Baumaßnahme: Veloroute 13 - Abschnitte an Hauptverkehrsstraßen

Teilbaumaßnahme: Abschnitt 1 - Holstenstraße bis Gefionstraße

Hier: Nachtrag/Ergänzung zur Schlussverschickung

ERLÄUTERUNGSBERICHT

Lageplanausschnitt Holstenstraße/Haubachstraße/Holstenplatz - Schlussverschickung

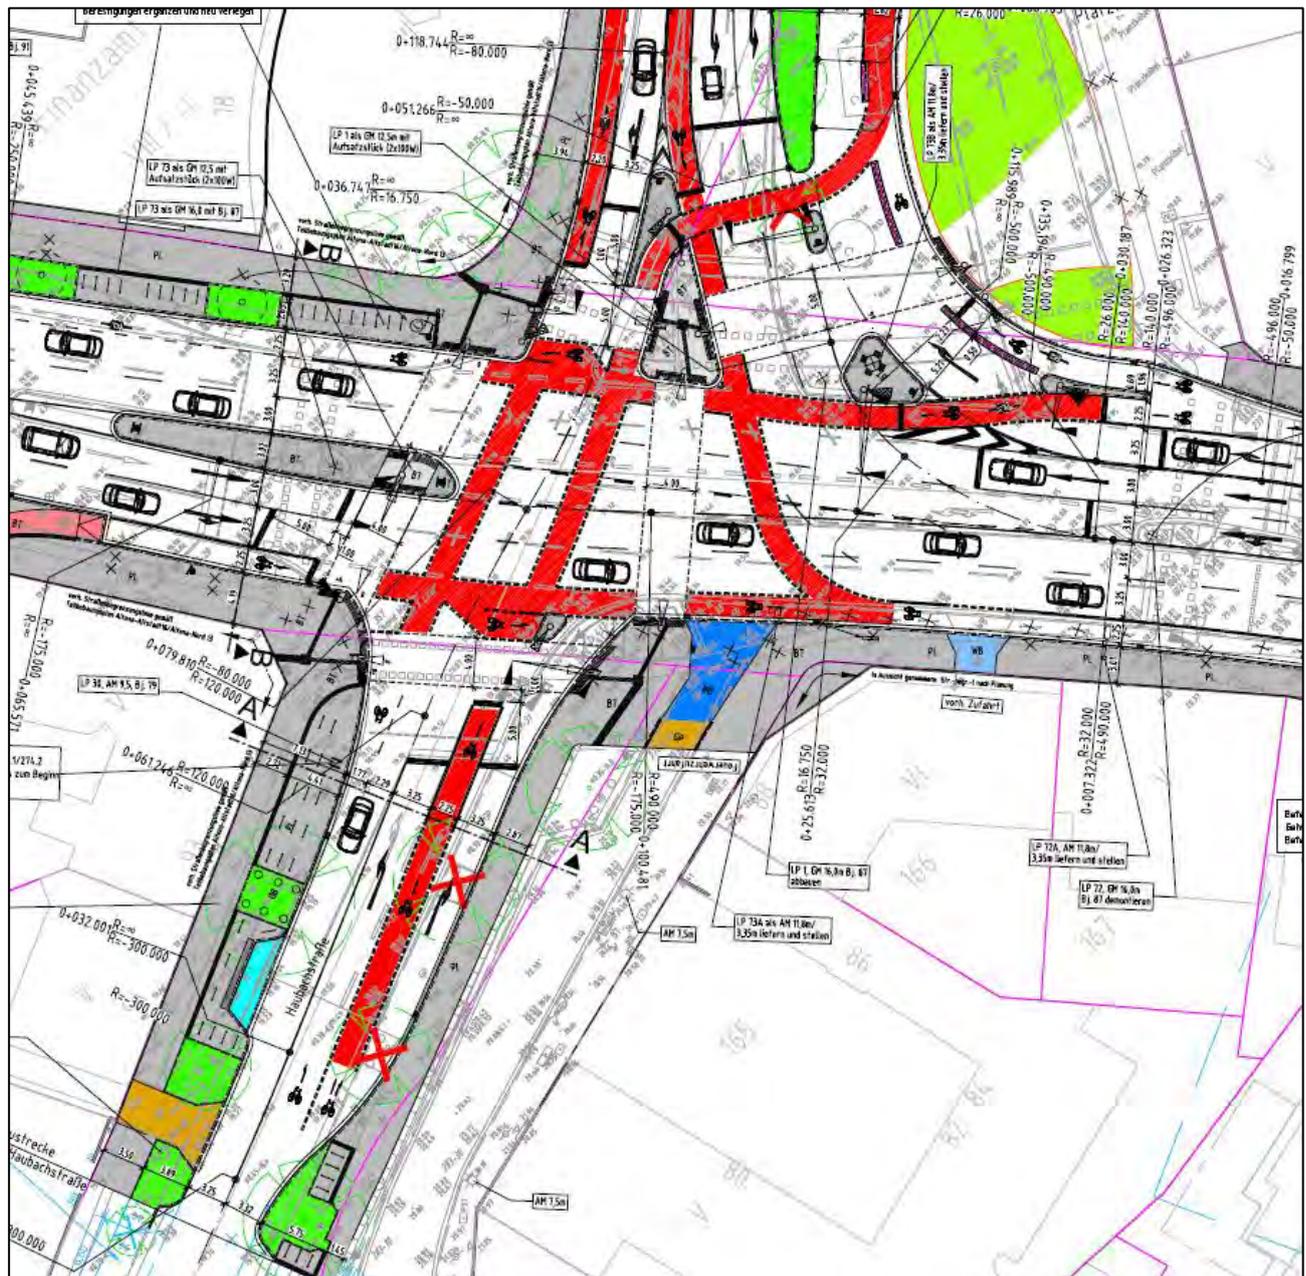
Die Hauptänderung ist die bereits o.g. Verschiebung der östlichen Fußgängerfurt über die Holstenstraße, die in der schlussverschickten Planung östlich der Eggerstedtstraße zur Dreiecksinsel zwischen der Rechtsabbiegefahrbahn von der Holstenstraße und den Linkseinbiegestreifen vom Holstenplatz führte und jetzt in ihrer Lage weiter in Richtung Haubachstraße verschoben worden ist. Die Fußgängerfurt liegt nun zwischen Haubachstraße und Eggerstedtstraße an der schon zuvor vorhandenen Tropfeninsel zwischen dem Geradeaus-/ Rechtsabbiegestreifen und dem Linksabbie-

gefahrestreifen vom Holstenplatz. Mit der Anpassung war es zudem erforderlich diese Tropfeninsel zu vergrößern, um den Fußgängern genügend Aufstellfläche bereitzustellen. Zu diesem Zweck wurde die Lage der Linksabbiegefahrstreifen mehr in Richtung Dreiecksinsel gedrückt und die Dreiecksinsel entsprechend verkleinert. Sie dient deswegen in der angepassten Planung ausschließlich als Trennelement der Richtungsfahrbahnen der Abbiegestreifen und ist nicht mehr für die Benutzung durch den Fußgängerquerverkehr vorgesehen. Infolge dessen wurde die zweigeteilte Fußgängerfurt über die Linksabbiegefahrstreifen und der Rechtsabbiegefahrbahn aufgelöst und zu einer großen langen Fußgängerfurt verbunden.

Die Radfahrurten des Knotenpunktes werden zu Erhöhung der Aufmerksamkeit vollständig rot eingefärbt.

Für linksabbiegende Radfahrer der Holstenstraße werden Aufstellflächen für indirektes Linksabbiegen vorgesehen. Aufgrund der Mehrphasigkeit des Knotenpunkts sind gesonderte Signale für das Abbiegen zu berücksichtigen. Für die Aufstellfläche vor der Zufahrt Haubachstraße (indirektes Linksabbiegen Holstenplatz) wird eine kleine Insel angelegt, die das zusätzliche Signal aufnimmt. Vom Holstenplatz kommend ist mithilfe des parallel zum abbiegenden Verkehr verlaufenden Rad-

fahstreifens direktes Linksabbiegen vorgesehen. Die Einrichtung einer indirekten Abbiegemöglichkeit wurde geprüft, lässt sich aber aufgrund fehlender Möglichkeiten, die zwingend erforderlichen Sondersignale für die indirekt abbiegenden Radfahrenden zu platzieren, nicht realisieren. Aus der Haubachstraße wird direkt links im Mischverkehr abgebogen. (Siehe hierzu auch Abschnitt Knotenarm Haubachstraße)

Lageplanausschnitt Platzgestaltung Schlussverschiebung links, Überarbeitete Planung rechts

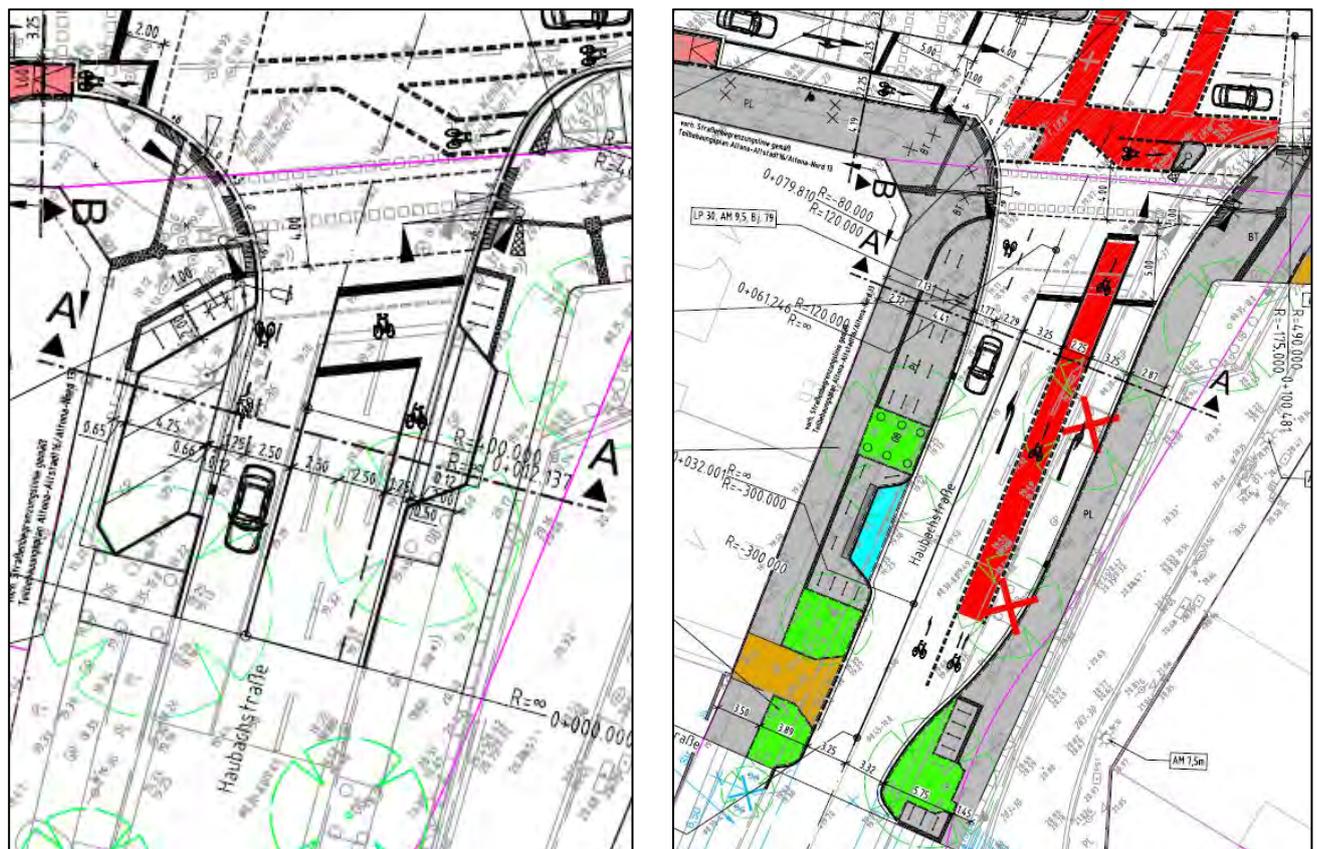
Infolge der Änderungen der Lage und des Anschlusswinkels der Fußgängerfurt über den Holstenplatz musste auch die Platzgestaltung angepasst werden. Die Fläche für die Pflanzinseln wurde zudem durch die notwendige Fläche, die für die Integration von Radfahr-Protetionselementen in der Kurve erforderlich wurde, entsprechend verkleinert. Die Größe der beiden Pflanzinseln verkleinert

sich von 333m² auf 307m². Insgesamt können nun auf der Fläche statt in der Schlussverschiebung vorgesehenen 6 Bäumen nur 5 Bäume neu gepflanzt werden.

Lageplanausschnitt Haubachstraße Schlussverschickung links, Überarbeitete Planung rechts

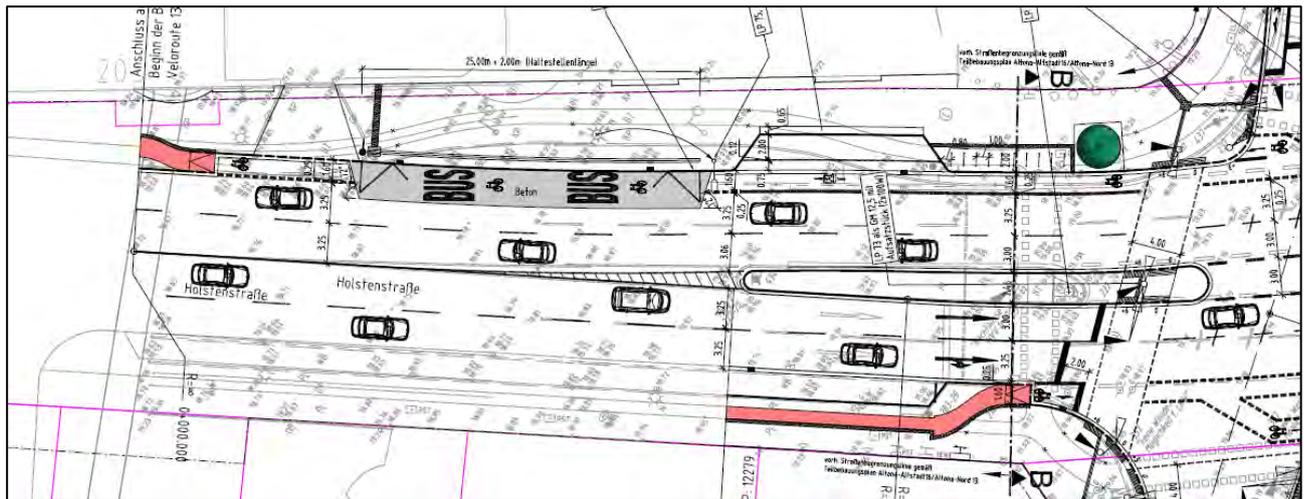
Eine weitere Folge der vorgesehenen Umplanung ist, dass die in der Schlussverschiebung dargestellte Öffnung der Haubachstraße für den Kfz-Verkehr in Geradeausrichtung zum Holstenplatz nicht mehr realisiert werden kann. Die Geradeausfahrtbeziehung steht mit der neuen Lage der Fußgänger-Furt in einem Konflikt und wird deswegen, wie im Bestand, dem motorisierten Individualverkehr weiterhin nicht zur Verfügung stehen. Diese Einschränkung ist aufgrund der relativ geringfügigen Umwege als vertretbar einzustufen und wird seit langer Zeit am Knoten praktiziert. Das bedeutet, dass der MIV auch nach der Umbaumaßnahme nur nach rechts und links auf die Holstenstraße einbiegen kann. Dem Radverkehr aus der Haubachstraße soll allerdings weiterhin die Möglichkeit eröffnet werden, direkt von der Haubachstraße in Richtung Holstenplatz zu fahren (Veloroutenverlauf). Zu diesem Zweck ist auch eine umfassende Anpassung in der Zufahrt der Haubachstraße erforderlich geworden. Während in der schlussverschiebten Planung ein überbreiter Fahrstreifen für alle Richtung mit vorgelagertem ARAS vorgesehen war, erfolgt insoweit eine Neuaufteilung des Querschnitts, der in Anlehnung zur Bestandsreglung, wiederum ein Rechts- und Linksabbiegestreifen vorsieht. Im Gegensatz zum Bestand werden diese allerdings von einem Radfahrstreifen mit 2,25m Breite getrennt, der den Radfahrenden das direkte Weiterfahren in Richtung Holstenplatz ermöglichen soll. Der Radfahrstreifen in Mittellage lässt sich mit dem geplanten Signalisierungskonzept (siehe oben) nicht vermeiden. Nach Fertigstellung des auf dem Areal der Holstenbrauerei geplanten Holstenquartiers ist vorgesehen, die Haubachstraße ab der neuen Planstraße zum Holstenquartier als Fahrradstraße einzurichten und zwischen Planstraße und Holstenstraße als Tempo-30-Zone

weiterzuführen. Die Verlängerung der bestehenden Tempo-30-Zone in der Haubachstraße bis zum Knotenpunkt Holstenstraße wird nun bereits im Zuge dieser Maßnahme umgesetzt. Gegenwärtig endet die Tempo-30-Zone in Höhe Walter-Kunze-Straße. Mit der geplanten Erweiterung der Tempo-30-Zone wird der Radfahrer zukünftig den Knotenpunkt Haubachstraße/Holstenstraße im Mischverkehr mit dem Kfz-Verkehr bei einer zulässigen Fahrgeschwindigkeit von 30km/h erreichen. Radfahrende und Kfz fahren hintereinander und es erfolgt eine Sortierung direkt am Beginn des Radfahr- und Rechtsabbiegefahrstreifen. Ein direktes Kreuzen der Fahrlinien von Radfahrenden und Kfz-Fahrzeugführern über den Radfahrstreifen in Mittellage erfolgt nicht. Sie teilen sich vielmehr aus der gemeinschaftlichen Fahrlinie in zwei Fahrstreifen auf. Der allgemein kritisierte Nachteil, dass sich die Fahrlinien beider Verkehrsarten kreuzen und Gefahrenpotential aufweisen, ist deswegen an dieser Stelle nicht gegeben.

Der gesonderte Radfahrstreifen ist darüber hinaus notwendig, da der gerausfahrende Radverkehr früher als der Kfz-Verkehr freigegeben werden soll. Ziel ist es, dem Radverkehr so freizugeben, dass er mit Erreichen der Tropfeninsel direkt seinen Weg fortsetzen kann. Dafür ist es dann erforderlich, dass die vom Holstenplatz linkseinbiegenden Fahrzeuge bereits wieder gesperrt sind. Angesichts dessen ist diese Führung als notwendig aber auch verträglich anzusehen.

Infolge des Holstenquartiers planen die Verkehrsbetriebe zu dessen Erschließung die Anlage einer neuen Buslinie, die dann von der Haubachstraße in Richtung Holstenplatz führen soll (Geradeausfahrbeziehung). Da die Geradeausfahrbeziehung für den Kfz-Verkehr nicht mehr umgesetzt wird, ist es notwendig für die neue Busbeziehung eine Sonderregelung zu schaffen. Der Bus, der den Knoten dann aus der Haubachstraße erreicht und in Richtung Holstenplatz verkehren soll, wird über den Rechtsabbiegefahrstreifen geführt und erhält über gesonderte Bussignalgeber im Bedarfsfall eine

eigene Phase, in der er den Knoten konfliktfrei passieren kann. Der rechts- und linksabbiegende Kfz-Verkehr aus der Haubachstraße wird dabei ebenfalls freigegeben, damit der Bus den Knoten auch erreichen kann. Somit wird neben dem Radverkehr nach Fertigstellung des Holstenquartiers und der Einrichtung der neu geplanten Buslinie ausschließlich dem ÖPNV das Geradeausfahren über den Knotenpunkt ermöglicht.

Das zusätzliche Radfahrersignal für indirekte Linksabbieger auf der kleinen Insel hinter der Fußgängerfurt soll gleichzeitig dem Radverkehr des Geradeausradfahrstreifens den Vorlauf signalisieren, den er gegenüber des Kfz-Verkehrs erhält. Links- und Rechtsabbiegende Radfahrer aus der Haubachstraße biegen direkt im Mischverkehr mit dem Kfz-Verkehr ab. Hierzu sind in der Zufahrt des Knotens entsprechende Piktogramme markiert.

Durch die veränderte Querschnittsaufteilung in der Haubachstraße entfallen die in der schlussverschickten Planung vorgesehenen Schrägparkstände. Zudem müssen sechs Längsparkstände und zwei Baumstandorte auf der östlichen Seite der Haubachstraße entfallen. Die durch den Wegfall der Schrägparkstände gewonnene Fläche werden für Fahrradabstellanlagen genutzt.

Lageplanausschnitt westliche Holstenstraße Überarbeitete Planung

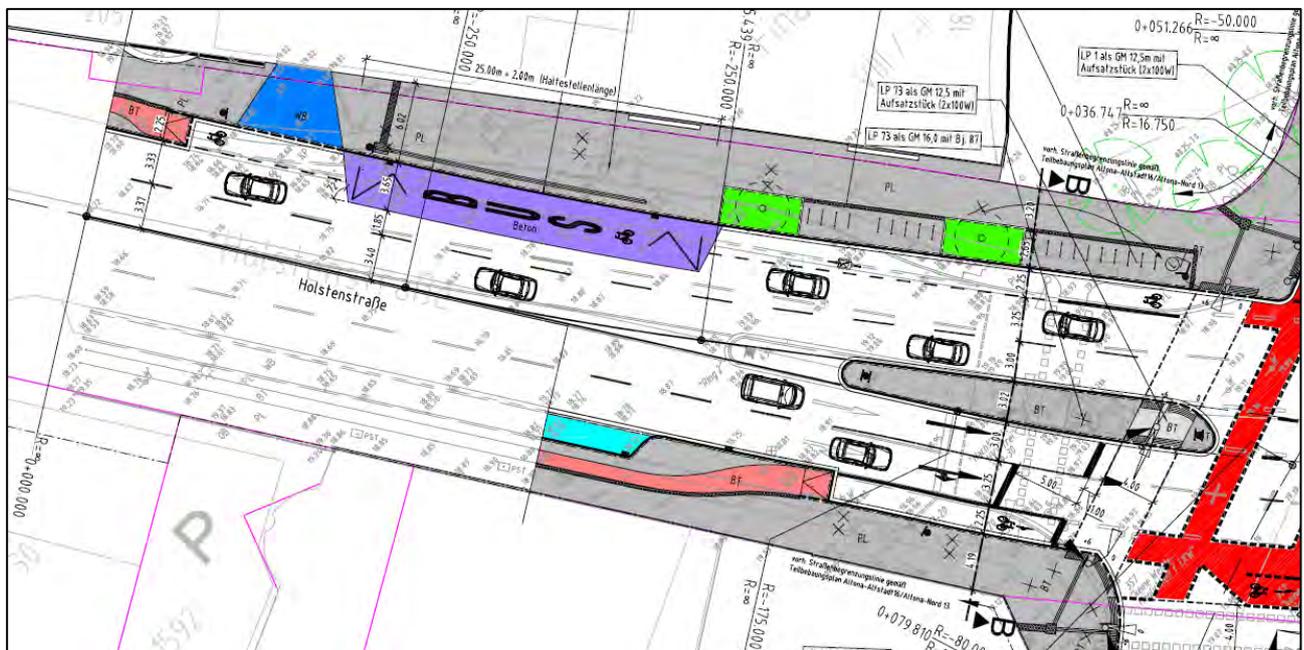
In der westlichen Holstenstraße wurde zur Verbesserung der Sichtbeziehung zwischen Radfahrenden und Kfz-Verkehr die Radfahrführung auf 20m verlängert. Infolgedessen muss der vorhandene Längsparkstreifen entsprechend eingekürzt werden. Es entfallen weitere 4 Parkstände. Mit der Verbreiterung der Radfahrstreifen von 1,85m auf 2,25m wurde die Führung der Kfz-Verkehre in der Holstenstraße etwas begradigt. Dabei wurde auch die vorhandene Mittelinsel stärker einkürzt, da der Abstand zwischen Fahrstreifen der beiden Fahrtrichtungen nicht mehr für eine Mittelinsel ausreichend gewesen ist. Die benötigten Flächen für die Verbreiterung der Radfahrstreifen wurde im westlichen Teil der Holstenstraße zum einen über die Reduzierung der ursprünglich mit 3,25m Breite bemessenen Überholfahrstreifen auf 3,00m geschaffen und zum anderen von der Nebenanlage genommen. Infolgedessen entfällt auch hier auf der nördlichen Seite der ursprünglich vorgesehene Längsparkstand. Die Fläche wird stattdessen für Fahrradabstellanlagen und für zwei neue Baumpflanzungen genutzt. Dafür ist auch der Standort der dort befindlichen Litfaßsäule anzupassen.

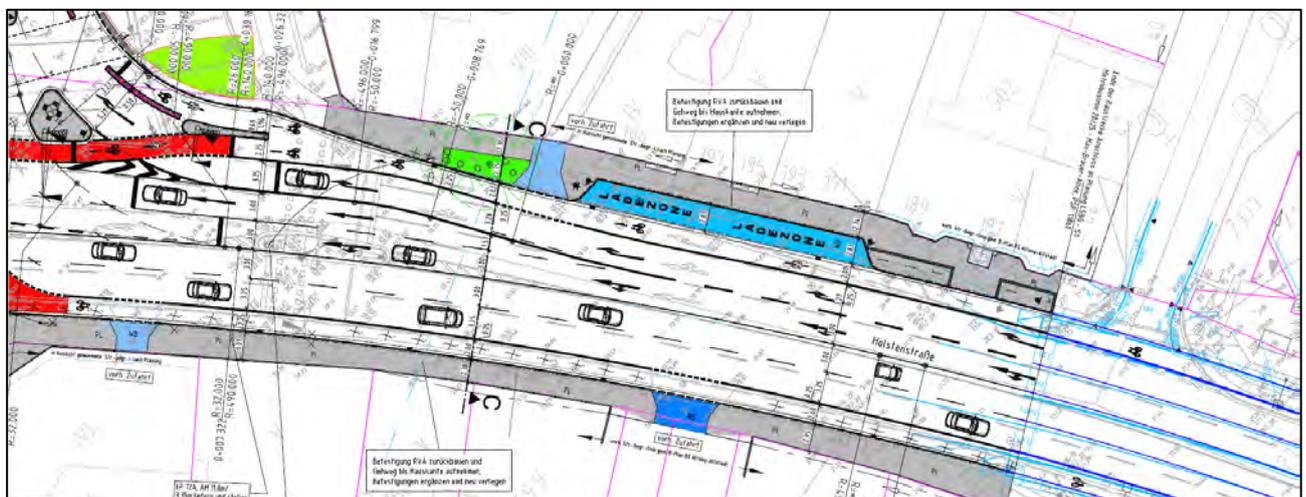
Darüberhinaus wurde im westlichen Teil die Bushaltestelle dahin gegen angepasst, dass die verbleibende Breite der Asphaltfläche zwischen Leitlinienmarkierung und Betonbefestigung eine geringe Breite aufweist, die dem Kfz-Verkehr suggeriert, dass er nicht im gleichen Fahrstreifen an dem haltenden Bus vorbeifahren soll. Zudem wurde die Anordnung der Markierung Bus dahingegen verändert, dass die Buchstaben nicht mehr nebeneinander, sondern untereinander stehen. Damit soll sichergestellt werden, dass sich keine Markierung in der Rollspur des Busses bzw. des Kfz-Verkehrs befindet und damit weniger abefahren wird.

Lageplanausschnitt östliche Holstenstraße Überarbeitete Planung

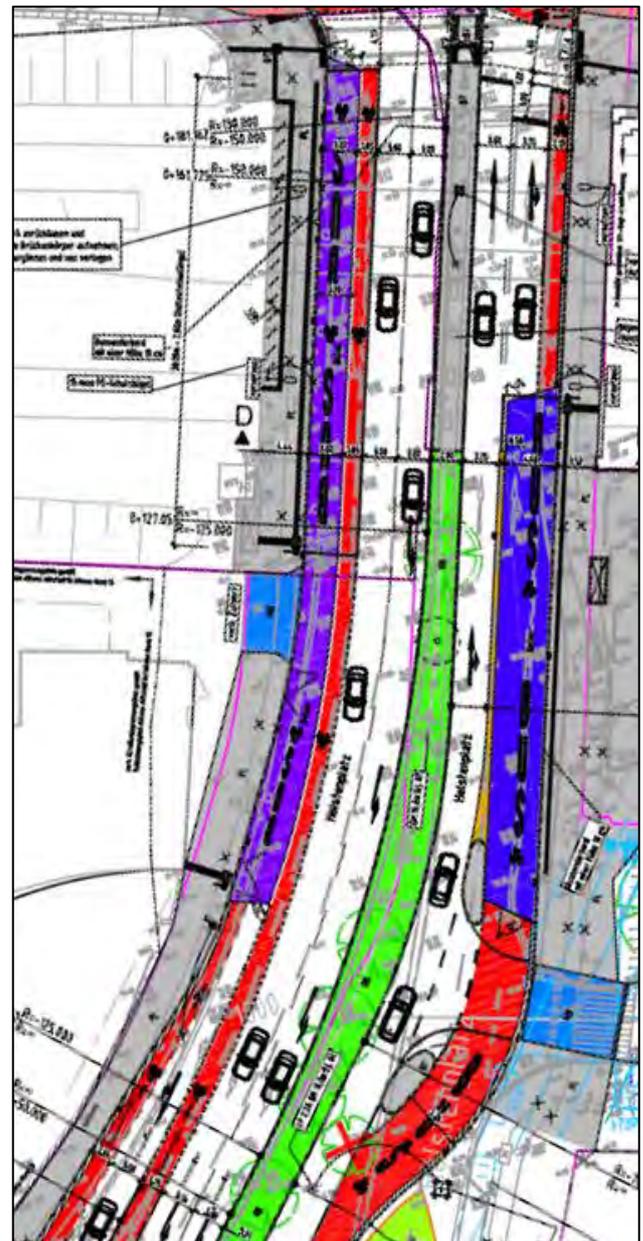
Der Knotenarm bzw. die Strecke der Holstenstraße (Ost) wurde im Wesentlichen in der Querschnittsaufteilung geändert, was mit der geforderten Verbreiterung der Radfahrstreifen erforderlich geworden ist. Die Radfahrstreifen sind neu inklusive Markierung auf 2,25m Breite bemessen. In der

Schlussverschickten Planung betrug die Breite 1,85m inklusive Markierung. Da im östlichen Teil der Holstenstraße die Überholfahrstreifen in der schlussverschickten Planung bereits eine Breite von 3,00m aufwiesen, musste die für die Verbreiterung der Radfahrstreifen benötigte Fläche ausschließlich von den Nebenanlagen in Anspruch genommen werden. Aufgrund der ungleichen Proportionierung der südlichen und nördlichen Nebenanlagen erfolgte eine Verschiebung der Planungsachse, sodass ausschließlich von der nördlichen Nebenanlage die Breite gewonnen wurde. Dies hat zur Folge, dass die dort befindliche Ladezone entsprechend angeglichen werden musste und die ursprünglich in dem Bereich vorgesehen Radabstellanlagen nicht mehr in der zuvor geplanten Form (senkrecht zur Fahrbahn) realisiert werden können. Stattdessen werden parallel zur Bordkante vereinzelte Bügel vorgesehen, die gleichzeitig Falschparken unterbinden sollen.

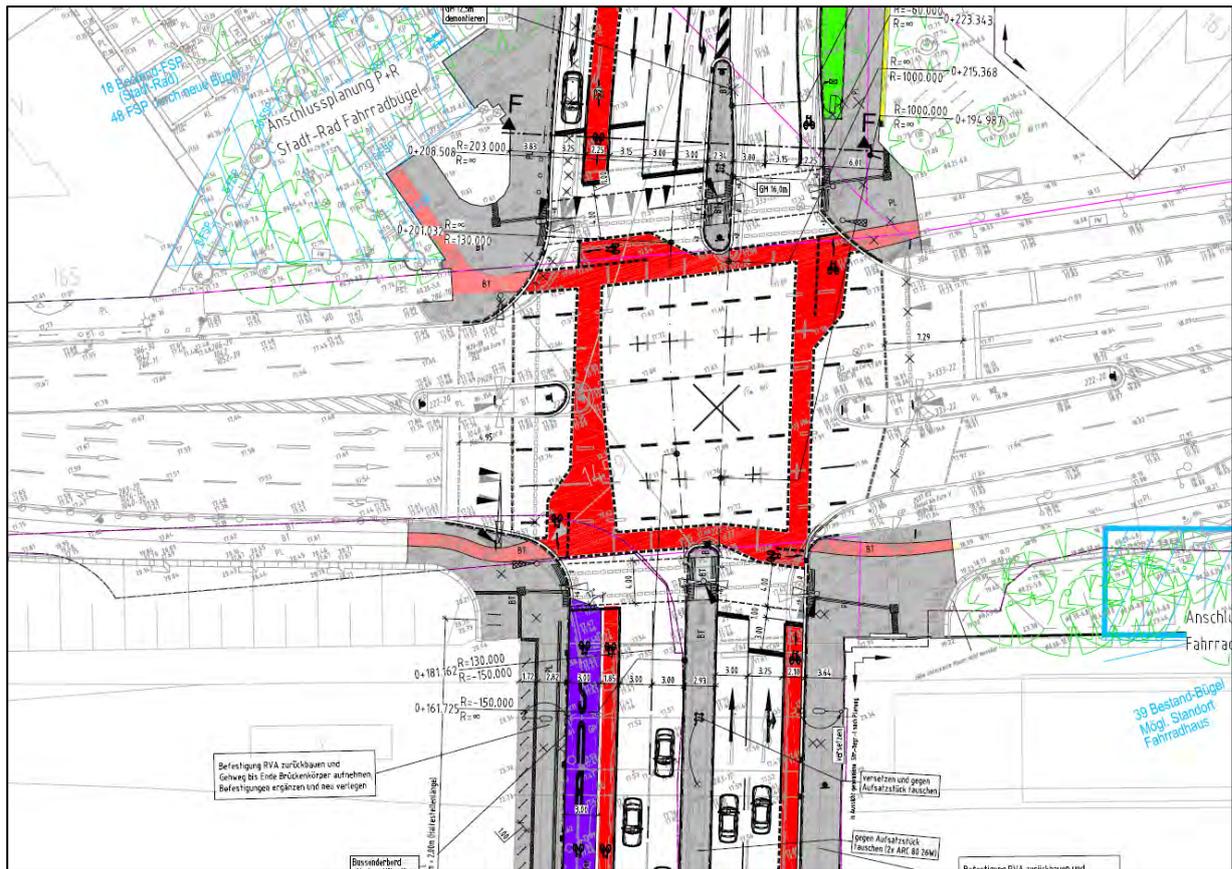
In nördliche Fahrtrichtung wurde der Einfahrtsbereich in den kombinierten Rad- und Busfahrstreifen angepasst und verschoben. Grund hierfür ist, einen möglichen toten Winkel im Übergangsbereich beider Verkehrsströme (Bus- und Radverkehr) im Kurvenbereich vorzubeugen. Aus diesem Grund wurde die Einleitung begradigt und soweit verschoben, dass der Bus sich wieder ausreichend geradegezogen hat und neben ihn fahrende Radfahrende erkennen kann. Zum Schutz der Radfahrende wurden zudem im Kurvenbereich Protektionselemente in Form von Flachborden vorgesehen, die mehr Abstand zwischen Großfahrzeuge und Radfahrende gewährleisten. Zusätzlich ist für eine Aufmerksamkeitserhöhung eine Roteinfärbung des kombinierten Bus-/Radfahrstreifens bis zum Beginn der Betonbefestigung vorgesehen. Die baulichen Inseln im Bereich der Einmündung zum Platz des Holstenplatz wurden den Anforderungen der Anschlussplanung für die Umgestaltung dieses Platzes angepasst und etwas verkleinert. Der auf der größeren der beiden Inseln geplante ÖB-Mast wird auf die richtige Nebenanlage versetzt.

Die bauliche Trennung zwischen der Bushaltestelle und des Hauptfahrstreifens wird nicht, wie in der Schlussverschickung dargestellt mit Flachborden erfolgen, sondern mit Großpflastersteinen als sog. „Schildkrötenpanzer“ ausgeführt. Diese Änderung war ein Anliegen der Verkehrsbetriebe, um Bussen im Havarie oder Verspätungsfall ein leichteres Ausfahren aus der Haltestelle zu ermöglichen, ohne die Flachborde unruhig überfahren zu müssen. Das Überfahren des „Schildkrötenpanzers“ wird von den Verkehrsbetrieben als verträglicher eingeschätzt.

Nach der Bushaltestelle wird die Querschnittsaufteilung soweit angepasst, dass der linke Geradeausfahrstreifen zugunsten des Radfahrstreifens von 3,25m auf 3,00m reduziert wird. Die Breite des Radfahrstreifens erhöht sich von 1,85m auf 2,10m. Eine Verbreiterung auf 2,25m ließ sich aufgrund bereits durchgeführter Leitungsumverlegungsarbeiten nicht mehr realisieren. Der Bordkantenverlauf war infolgedessen als Zwangsführung anzusehen. In Vorbereitung auf den nachfolgenden Knoten ist die Roteinfärbung des Radfahrstreifens ab der Betonbefestigung der Bushaltestelle vorgesehen. Damit sollen Rechtsabbieger in die Stresemannstraße frühzeitig darauf hingewiesen werden, dass sie mit parallel fahrenden Radverkehr zu rechnen haben.
